Bijlage 12 Nota van Zienswijzen

Betreft
Aanvullende berekening magneetveldzone OS Oostzaan

Betreft: Transformatorstation Oostzaan - geluidaspecten ingebrachte zienswijze
Ref.: GL/GL/AvdS/F 21853-8-BR

Figuur 1: 100 microtesla magneetveldcontour eindsituatie OS Oostzaan (0 meter boven maaiveld)

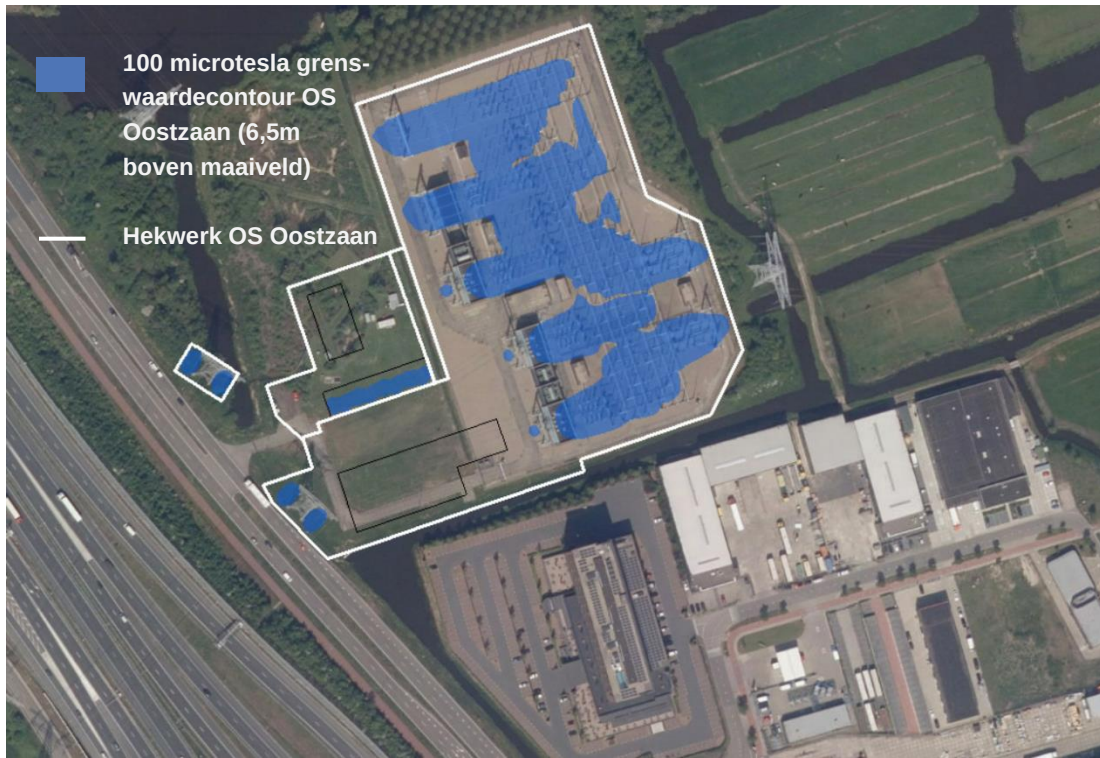
1. Reclamant uit haar zorgen over de mogelijke effecten op de gezondheid van haar gasten en medewerkers als gevolg van de uitbreiding. Dit zou onvoldoende onderzocht zijn. Onderzocht is namelijk of de blootstelling van burgers aan elektrische en magnetische velden onder de door de Europese commissie gestelde grenswaarden van 100 microtesla blijft. Dit blijkt het geval te zijn bij metingen gedaan op 0 meter en 2 meter boven het maaiveld maar niet op voor reclamant van belang zijnde hoogten tot 30 meter.

Naast de bestaande berekeningen (op 0 en 2 meter boven maaiveld, Figuur 1 en Figuur 2) zijn er vijf aanvullende berekeningen uitgevoerd op enkele karakteristieke hoogten van de elektrische installaties en aanwezige hoogspanningslijnen. De 100 microtesla grenswaardecontour bevindt zich in de directe nabijheid van de elektrische geleiders. De meest relevante geleiders zijn in dit geval de geleiders met de hoogste spanningsniveaus, maar ook de geleiders van Liander, met lagere spanningsniveaus, zijn in de berekeningen meegenomen. Daarom is als rekenhoogte, de hoogte van de meest relevante geleiders gehanteerd, zoals weergegeven in de onderstaande tabel.

Voor de hoogten 0 en 2 meter is reeds gerapporteerd dat de 100 microtesla grenswaardecontour volledig binnen het hekwerk van het station blijft. Voor de rekenhoogte van 6,5 meter is dit eveneens zo en zijn de rekenresultaten gelijkend op de resultaten van de berekening op 2 meter hoogte. Vanaf 6,5 meter is geen bijdrage aan de 100 microtesla grenswaardecontour meer zichtbaar boven de 150kV-schakelinstallatie en 50kV-schakelinstallatie (onderdeel van de uitbreiding). Vanaf de eerstvolgende berekening (12,7 meter hoogte) geldt dit ook voor de nieuwe transformatorcellen.

Direct ten zuiden van het station, bij de aanwezige gebouwen, is de magnetische veldsterke altijd lager dan 100 microtesla. Dit geldt niet alleen op de eerder berekende hoogten (0 en 2 meter), maar ook op de overige hoogten (zie bovenstaande tabel). In directe omgeving van het station, rond het hekwerk, is eerder gerapporteerd dat de 100 microtesla grenswaardecontour volledig binnen het hekwerk van het station blijft. Dit geldt ook voor de berekening op 6,5 meter hoogte. Alleen in de directe omgeving van de geleiders van de hoogspanningslijnen, welke het station verlaten, kan de magnetische veldsterkte meer dan 100 microtesla bedragen. Geen van deze locaties is toegankelijk voor burgers.
